birel RY30-S2
MOTORSPORT

主要変更点

Model`2010

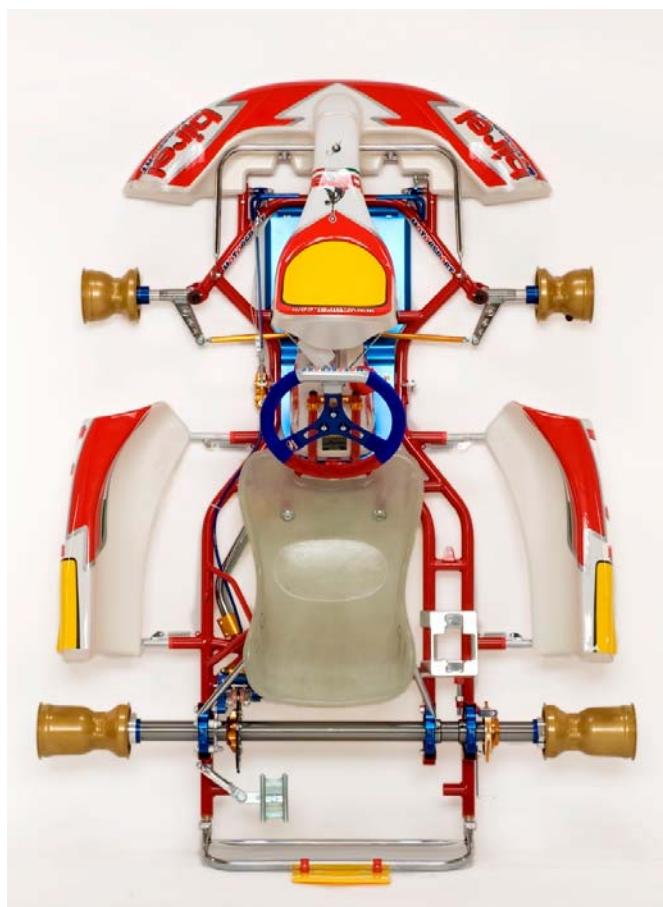
- ホイルベースが1045mmに変更され、より安定したリヤタイヤのトラクションが向上しました。
- パイプ径が全て30φに変更されました。
- アライメントガイドとスペーサーが変更になり、アライメントの正確な調整が可能となりました。
- よりホールドの高いシートへと変更されました。
- カウルの色が白へ変更されました。
